Respuesta Aclaratoria a Nota  
DEIA-DEEIA-AC-0216-2711-2023

**Proyecto: REHABILITACIÓN Y CONSTRUCCIÓN  
DE UN TRAMO DE CAMINO DE UNA LONGITUD  
DE 4.5 KILÓMETROS QUE CONDUCE HACIA LA  
CIMA DEL VOLCÁN BARÚ**

**EQUIPO CONSULTOR  
GRUPO ALC CONSULTORES  
DEIA-IRC-042-2021**

**1. LA SECCIÓN DE EVALUACIÓN DE IMPACTO AMBIENTAL DE LA DIRECCIÓN REGIONAL DE CHIRIQUÍ, A TRAVÉS DEL INFORME TÉCNICO DE INSPECCIÓN NO. 016-10-2023, REMITE LAS SIGUIENTES OBSERVACIONES:**

Figura 3. Polígono del proyecto Rehabilitación y construcción de un tramo de camino de una longitud de 4.5 kilómetros que conduce hacia la cima del Volcán Barú

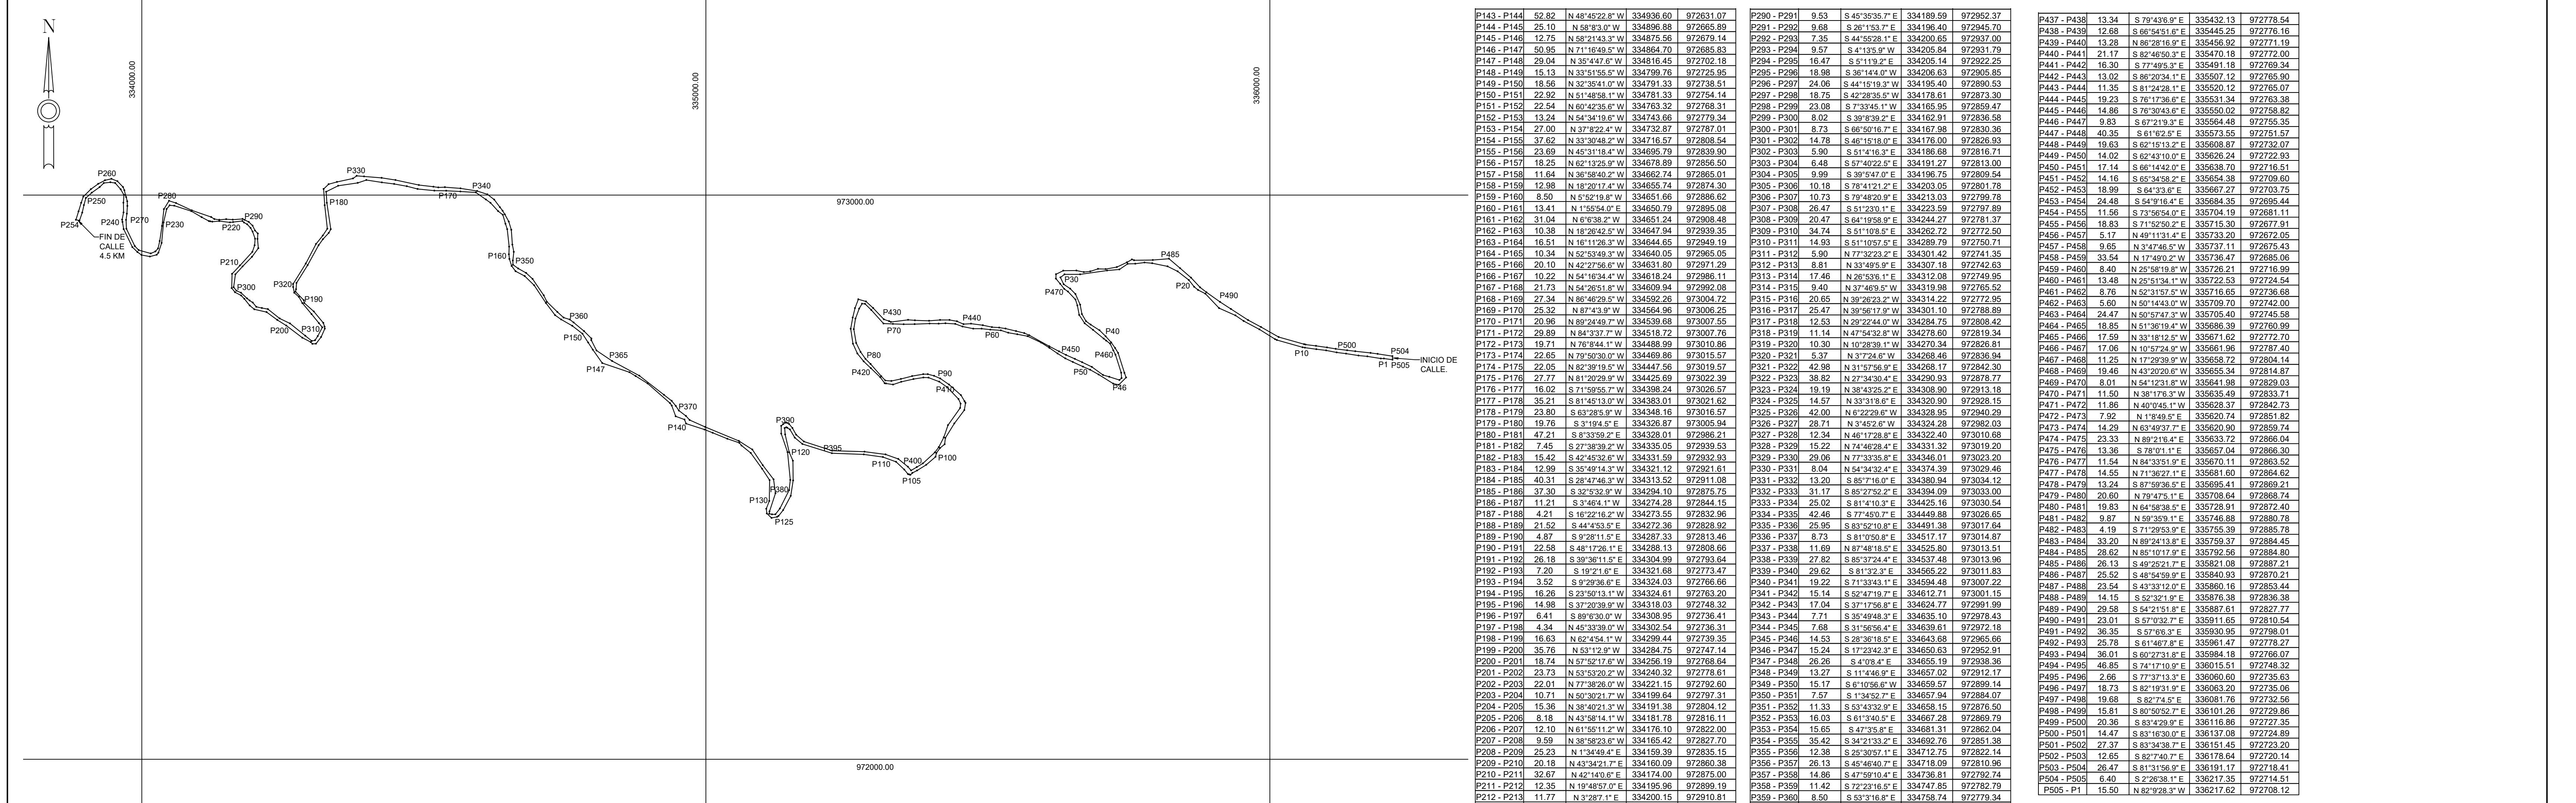
**2.b. Solicitar al promotor que deben ser más puntual en especificar el ancho de la rodadura a rehabilitar, y el ancho de servidumbre a intervenir según tipo de vegetación en ambas orillas del camino que da acceso a la cima del PNVB, el estudio no indica que van a realizar ensanche a doble circulación en algunas secciones; a como se planteó en la inspección, pero sí existen secciones que dan lugar al paso de dos vehículos en ambos sentidos y en otras partes por lo angosto obliga a orillarse para permitir el paso del otro.**

**Respuesta:** En cuanto al ancho de la vía a rehabilitar, se adjunta el polígono del tramo en donde se realizarán las actividades de rehabilitación y construcción de un tramo de 4.5 km sobre la vía que conduce a la cima del volcán Barú, en donde se muestra el ancho variable de la rodadura existente (Ver Figura 3). Tal cual lo muestra el polígono presentado, así como la verificación de las coordenadas facilitadas, el tramo de 4.5 km a rehabilitar presenta variaciones en su ancho, el cual va, desde su punto más angosto de 1.8 m hasta 11.54 m en su sección más ancha y un ancho promedio de 5.63 m. Solamente se intervendrá esta calzada y cunetas existentes y no se ampliará ni se alterará las dimensiones existentes.

Tal cual lo muestra el polígono presentado, así como con la verificación de las coordenadas facilitadas, el tramo de 4.5 km a rehabilitar presenta un ancho variable a lo largo de su recorrido. Esto fue indicado a los técnicos de MiAMBIENTE en la inspección de campo realizada como parte del proceso del EslA presentado, en la cual se señaló que existen zonas o puntos (aproximadamente 12) en donde el ancho actual permite el tránsito de dos vehículos en sentido contrario a la vez. En consideración a esto, el proyecto se ajustará a estas variaciones en la rodadura existente y en base a estas, se ejecutarán las actividades de construcción requeridas para la rehabilitación del tramo solicitado.
